Commissie voor de
milieueffectrapportage

Omgevingsplan Woningbouwlocatie Amsteleind, gemeente Oss

Toetsingsadvies over het milieueffectrapport

4 september 2025 / projectnummer: 3910

Figuur 1: Verbeelding Ontwerp-omgevingsplanwijziging Amsteleind-Noord (bron: MER).

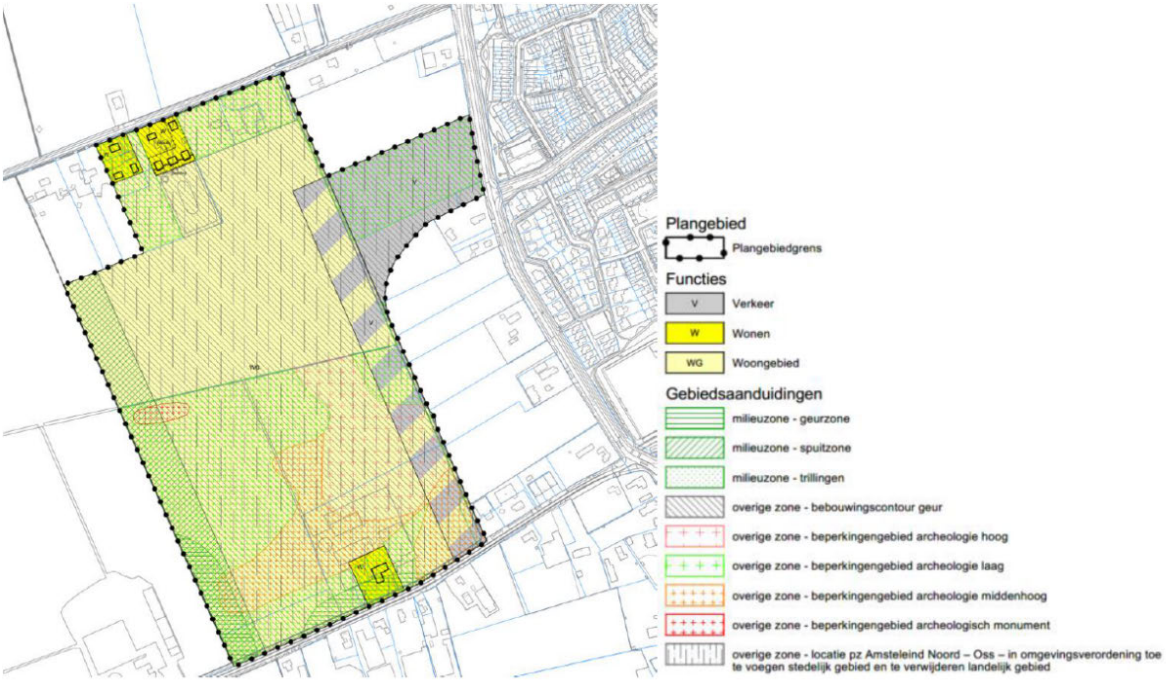
- **De uitgangspunten in het MER sluiten niet aan op het ontwerp-omgevingsplan Amsteleind-Noord**. Dit plan legt bijvoorbeeld wel het maximaal aantal woningen vast en de aanpassing van de Heihoeksingel, maar biedt veel ruimte voor de toekomstige inrichting van Amsteleind-Noord. Het MER gaat daarentegen uit van de stedenbouwkundige en landschappelijke structuur zoals voorgesteld in de Ontwikkelvisie. Omdat het plan deze structuur niet vastlegt, mag het MER daar ook niet van uitgaan.

Het omgevingsplan legt niet de stedelijke en landschappelijke structuur vast: daarmee ligt niet vast waar in de toekomstige wijk bijvoorbeeld watergangen, bouwblokken of groen gaan komen en in welke omvang en/of verhouding. Het MER zegt hierover: '*de stedenbouwkundige / landschappelijke structuur en de uitgangspunten worden niet 1 op 1 juridisch vastgelegd in de omgevingsplanwijziging Amsteleind Noord*'.[5] De Commissie wijst erop dat wanneer een omgevingsplan ruimte biedt voor verdere uitwerking, het MER moet onderzoeken wat deze ruimte omvat en wat de betekenis daarvan is. Denk daarbij aan bandbreedtes en het verkennen van de hoeken van het speelveld.

Ontwikkelvisie. Het ontwerp-omgevingsplan borgt het behoud van deze landschappelijke elementen echter niet.

De Commissie constateert daarom dat het MER en het ontwerp-omgevingsplan nu niet op elkaar passen. Er zijn twee manieren om dit op te lossen. Met beide manieren is tegelijk een andere lacune van dit MER in te vullen, namelijk dat er geen redelijke alternatieven zijn onderzocht.[7]

De Commissie adviseert om voorafgaand aan het besluit ervoor te zorgen dat MER en ontwerp-omgevingsplan op elkaar aansluiten. Dat is nodig om het MER ten grondslag te kunnen leggen aan het besluit over het plan.
